**Modulo per la presentazione delle osservazioni per i piani/programmi/progetti sottoposti a procedimenti di valutazione ambientale di competenza statale**

ID: Codice procedura (ID\_VIP/ID\_MATTM):10844

Impianto per la produzione di energia elettrica da fonte eolica, costituito da 6 aerogeneratori della potenza complessiva di 37,2 MW, un sistema di accumulo da 25 MW e relative opere connesse in località "Rempillo" nel comune di Pitigliano (GR).

# ALLEGATO alle OSSERVAZIONI all' IMPIANTO EOLICO denominato REMPILLO nel COMUNE di PITIGLIANO ( GR). Comp

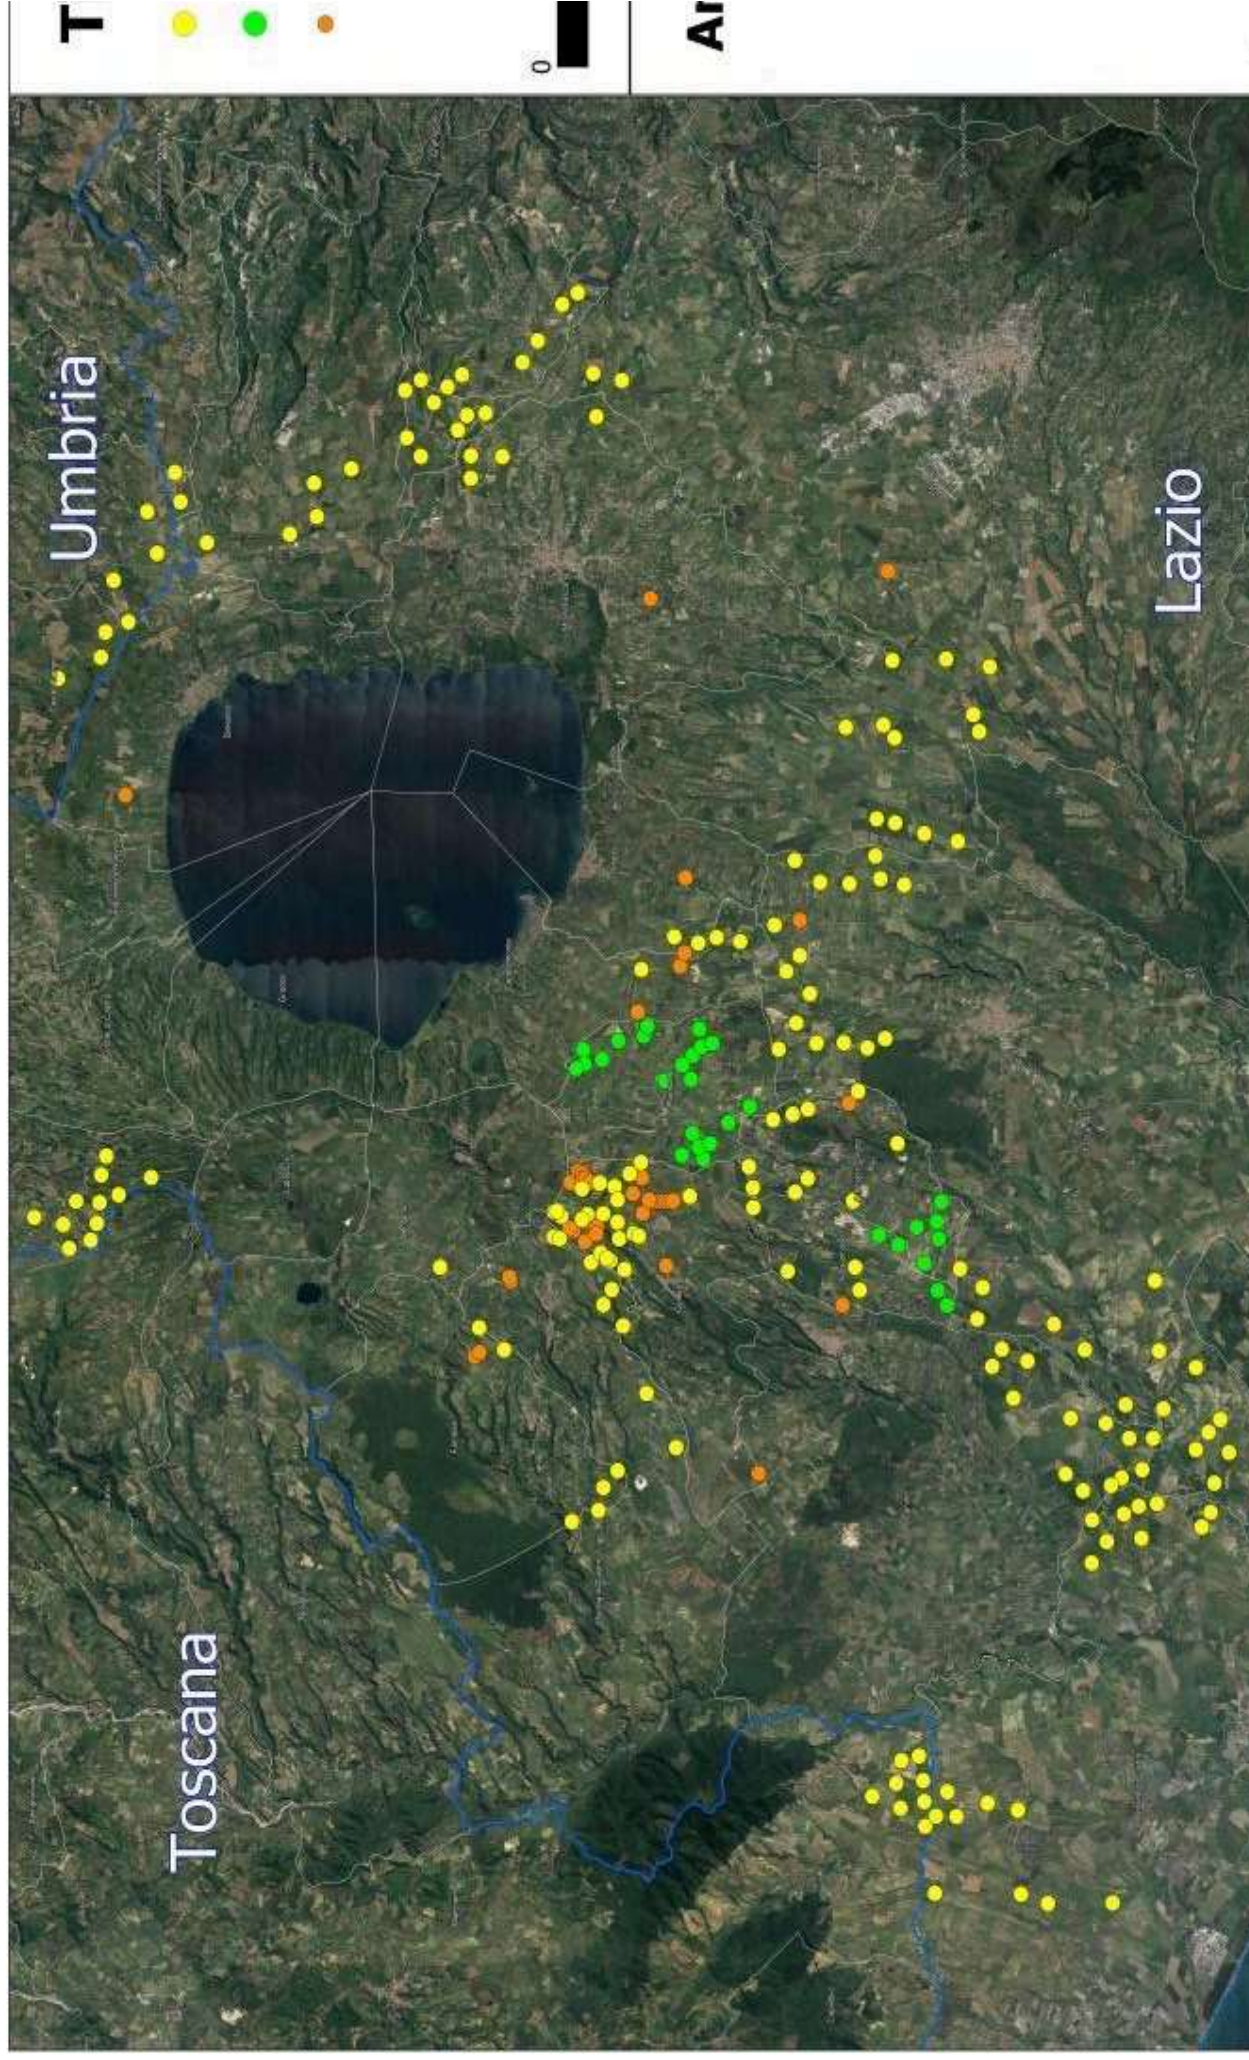
In sintesi, visti l'art. 20 comma 8 lettera c) quater del D.Lgs n 199/2021 e le Linee guida nazionali appena citate, considerato l'enorme impatto dell'impianto eolico industriale denominato “Rempillo” sulla zona paesaggistica di notevole interesse pubblico ben individuata nelle immagini

n.1 e n. 2 e sui Beni Culturali evidenziati nell' immagine n. 3 dell'Allegato alle presenti Osservazioni, per la collocazione delle pale P04 e P05 direttamente all'interno del perimetro di un'area archeologica e per gli impatti anche sull'area intermedia e vasta dei pregiati territori laziali della Tuscia settentrionale e in particolare di quelli del pitiglianese ricco di emergenze agricole, naturalistiche, storiche e archeologiche del periodo etrusco ma non solo, si chiede che venga negata l'autorizzazione all' insediamento dell'impianto eolico denominato "Rempillo".

- h) Le zone di interesse archeologico evidenziate nell'immagine n. 3 a cui si aggiungono anche l'importante abitato protostorico di Sorgenti della Nova e Ruder del Castello altomedioevale che si trovano a circa 4 km dalle aree in cui è stato progettato l'impianto eolico industriale. Poco più lontano i resti del castello medioevale "Morrone". Nell'area vasta le preziose necropoli eneolitiche (Poggi Alti) ed etrusche di Pitigliano, Sovana e Sorano. I pregiati prodotti agricoli come il vino bianco DOC di Pitigliano.

# Analisi degli Impianti Eolici Esistenti e in Progetto

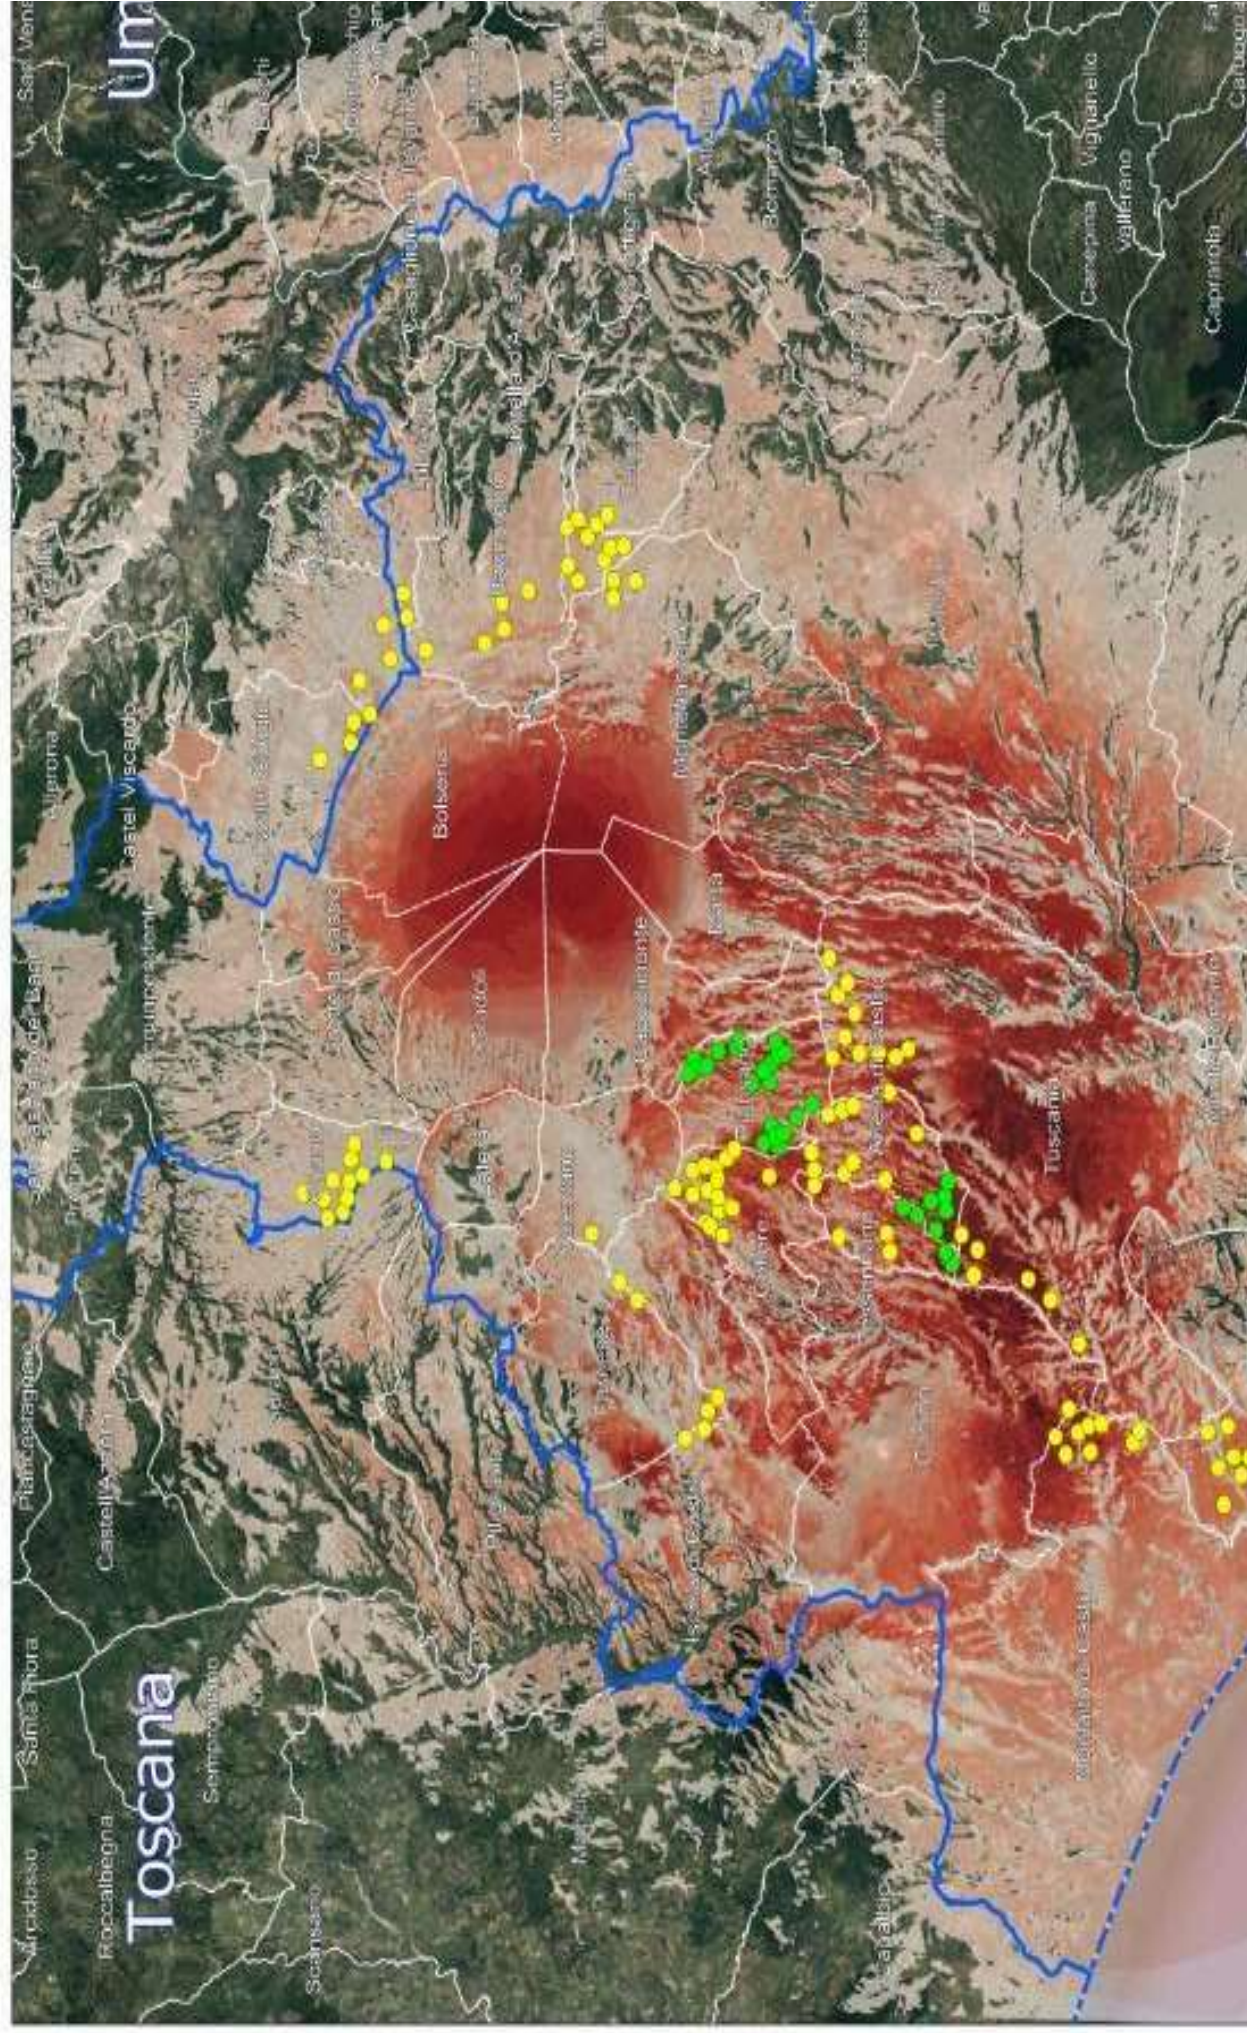
Quindi anche la Regione come Ente deputato dalla normativa nazionale a legiferare sulle aree idonee e non idonee si è espressa riguardo al fatto che abbia assolto ai doveri e alle quote stabilite dal PNIEC e in ambito regionale la provincia di Viterbo è stata quella con il più alto tasso di impianti FER tra tutte e quindi ormai satura ed il cumulo degli impianti FER installati, autorizzati e in progetto rappresenta una **elevata criticità per la sostenibilità ambientale di ulteriori eventuali iniziative**. L'impianto eolico “ Rempillo” pur essendo “esterno al confine provinciale e regionale ma nelle sue immediate vicinanze ( a soli 100 metri i primi due aerogeneratori) oltre ad impattare sul territorio e sulle economie di tre Comuni del Lazio ( Farnese, Valentano e Latera) si trova nelle fasce di rispetto dei Beni di notevole interesse pubblico come si è evidenziate nelle Osservazioni nn. 1 e 2 e crea anche degli impatti negativi anche sui beni naturalistici come verrà dettagliato nell'Osservazione n. 4. Inoltre andrebbe a sommarsi al già enorme cumulo di impianti eolici e fotovoltaici e geotermici che già creano una elevata criticità ambientale nella provincia di Viterbo e interferiscono anche con il territorio toscano come si può vedere dalle immagini nn. 4 e 5 dell'Allegato n. 1.
